PROCÉDURE DE
MODIFICATION n°2 DU
PLU DE VILLIERS-LE-BEL

ENQUÊTE PUBLIQUE

Présentation de la procédure

Changement de zone et modifications des prescriptions graphiques

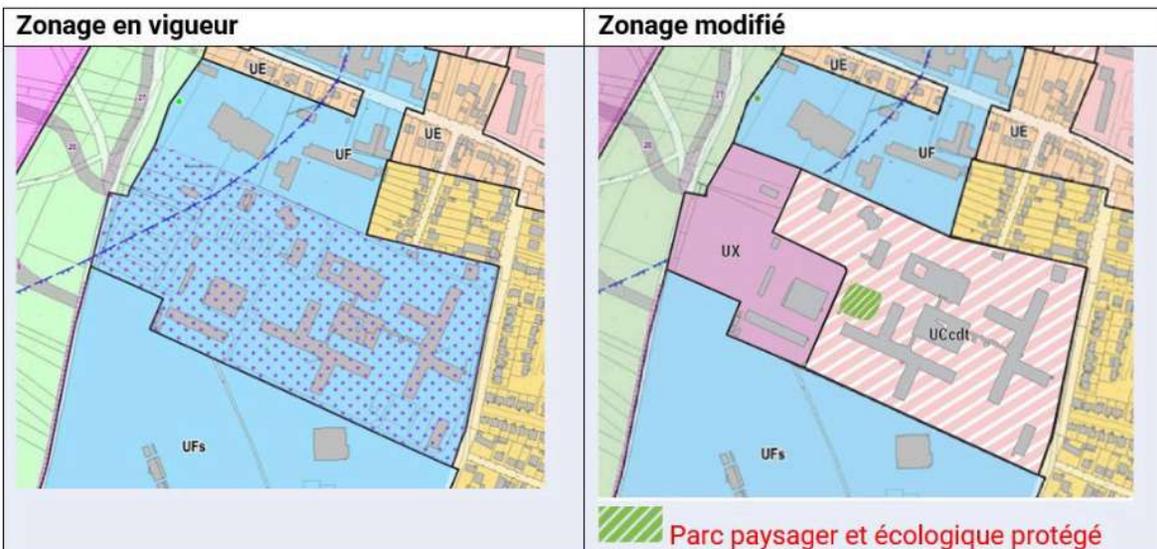
- **Secteur UC.cdt** sur la partie du site à vocation dominante d'habitat
- **Zone UX** sur la partie du site à vocation d'activité socio-économiques
- **Parc Paysager et écologique protégé** : espace protégé autorisant des constructions légères et devant garantir une densité végétale
- Suppression **PAPAG**

Classement de 24 arbres remarquables à protéger

- Arbres retenus pour leur qualité paysagère au titre de l'article **L 151-19** du code de l'urbanisme
- **Inconstructibilité** dans un rayon de 5m autour du collet

Changement de zone et modifications des prescriptions graphiques

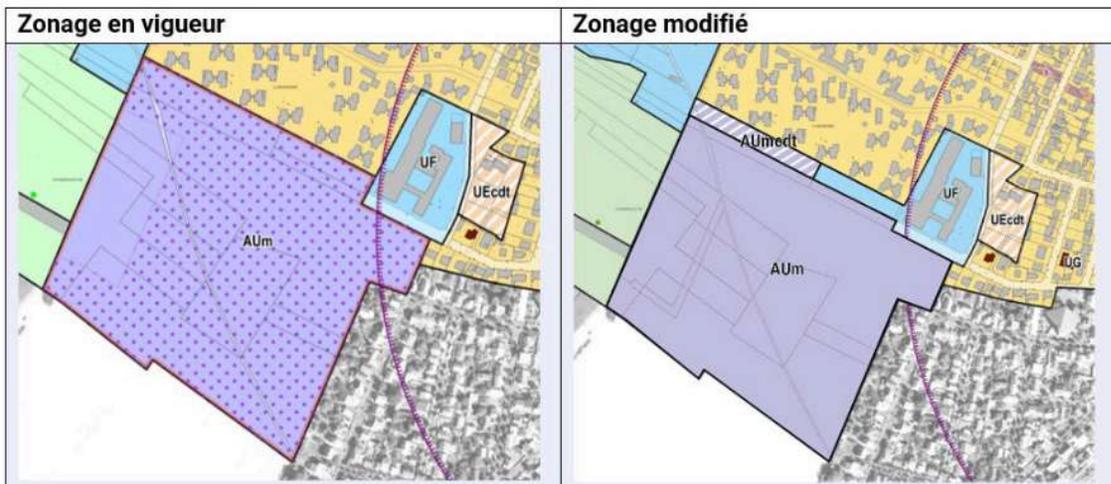
- **Création d'un secteur AUm.cdt** permettant la réalisation d'opération de logements sur la partie du site à dominante habitat
- **Extension de la zone UF** correspond à l'extension prévue de l'établissement scolaire
- **Suppression du PAPAG**

Modification OAP « Charmettes Sud »

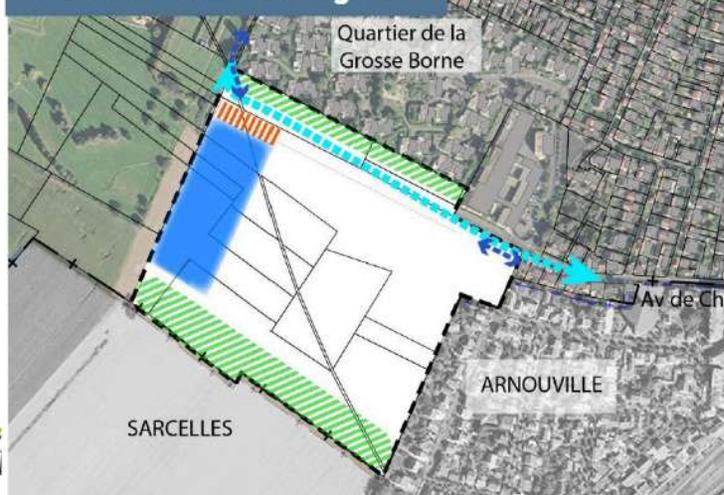
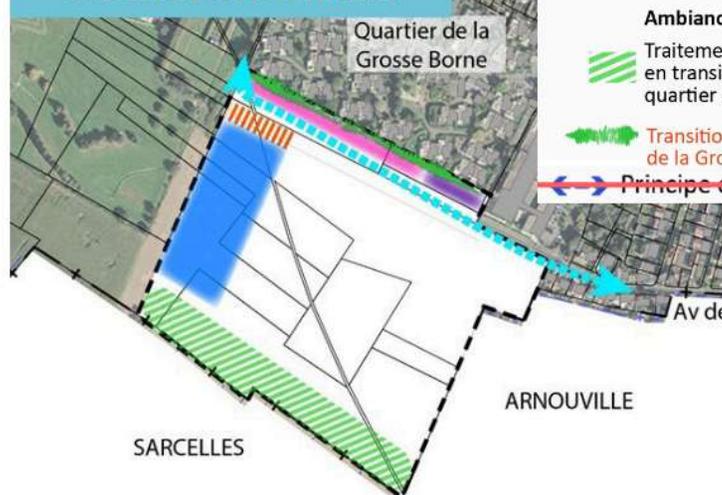
- ~~Réaliser un nombre de logements tenant compte des possibilités offertes par le/les avenant(s) au Contrat de Développement Territorial (CDT).~~
- ~~Dans un premier temps, réaliser une douzaine de logements en frange Nord du Site en tenant compte des possibilités offertes par le/les avenant(s) au Contrat de Développement Territorial (CDT).~~

- ~~A plus long terme, sur la partie du site située au Sud-Est du futur tracé du BHNS, permettre la réalisation d'un nombre de logements, tenant compte des possibilités offertes par le/les avenant(s) au Contrat de Développement Territorial (CDT).~~

- Créer des entrées de quartier à l'échelle depuis les Charmettes et l'avenue de Choiseul.
- Permettre la réalisation d'une extension d'établissement d'enseignement en frange Nord du site.

- ~~Aménager une transition verte, pouvant être le support de cheminement actifs, entre le nouveau quartier et celui de la Grosse Borne.~~
- Assurer que les constructions réalisées en frange Nord du Site permettent une transition urbaine et paysagère, entre le nouveau quartier et le lotissement de la Grosse Borne

Maison identifiée : 120 avenue Pierre Sémard

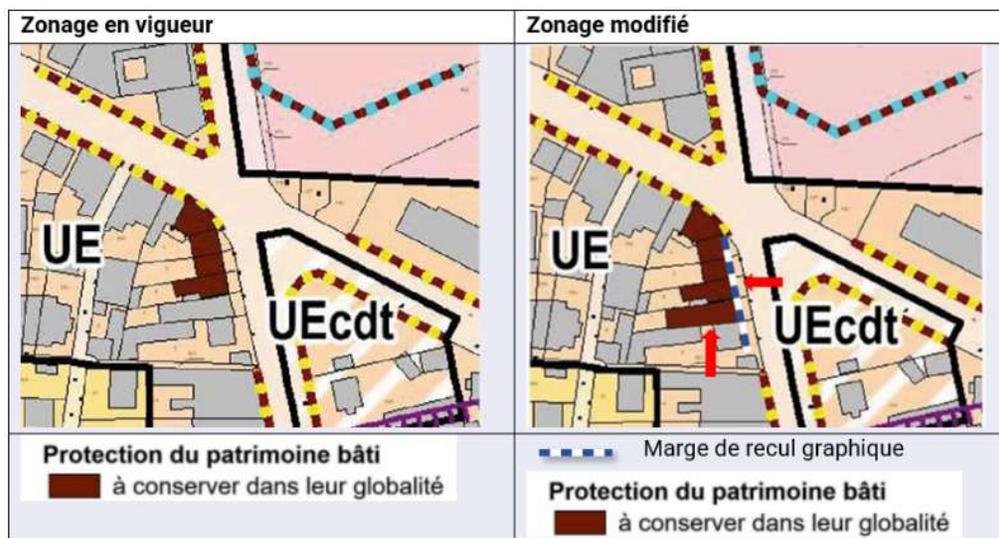
- Ajout d'une protection à la construction du 120 avenue Pierre Sémard au titre de l'article **L151-19** du code de l'urbanisme, participant à la cohérence d'un ensemble de maisons de ville
- Instauration d'une marge de recul graphique afin de garantir la pérennité de front bâti en intégrant le 122 avenue Pierre Sémard
